ECE/TRANS/WP.15/AC.1/2006/4
30 December 2005

Совместное совещание Комиссии МПОГ по вопросам безопасности
и Рабочей группы по перевозкам опасных грузов
(Берн, 20-24 марта 2006 года)

ЦИСТЕРНЫ

Пункт 6.10.3.7 а)

Приложение

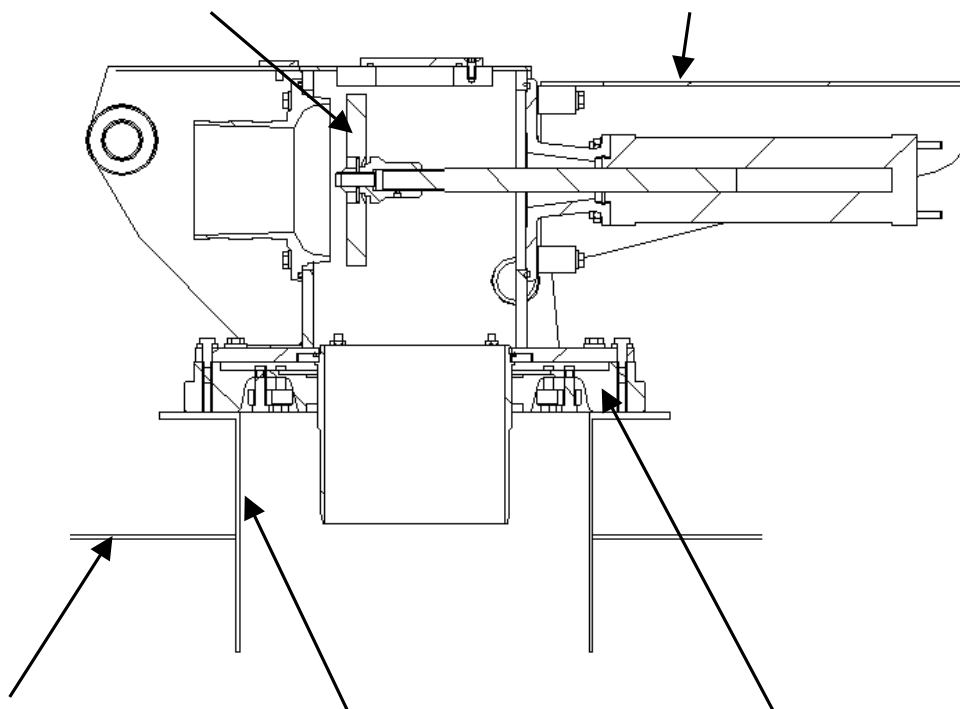
Эта альтернативная конструкция (см. рисунок в приложении) используется на вакуумных цистернах для отходов на национальном уровне в договаривающихся странах. Договоренность об использовании на международном уровне этого типа насосных штанг была достигнута между договаривающимися сторонами многостороннего соглашения М134 на период с 2 июля 2003 года до 1 мая 2008 года.

- "а) штанга имеет внутренний или наружный запорный клапан, установленный непосредственно на корпусе или на патрубке, приваренном к корпусу. Между корпусом или патрубком и наружным запорным клапаном может быть установлено поворотное зубчатое колесо, если оно расположено в защищенной зоне и если устройство управления запорным клапаном защищено кожухом/крышкой от опасности срыва в результате внешнего воздействия".
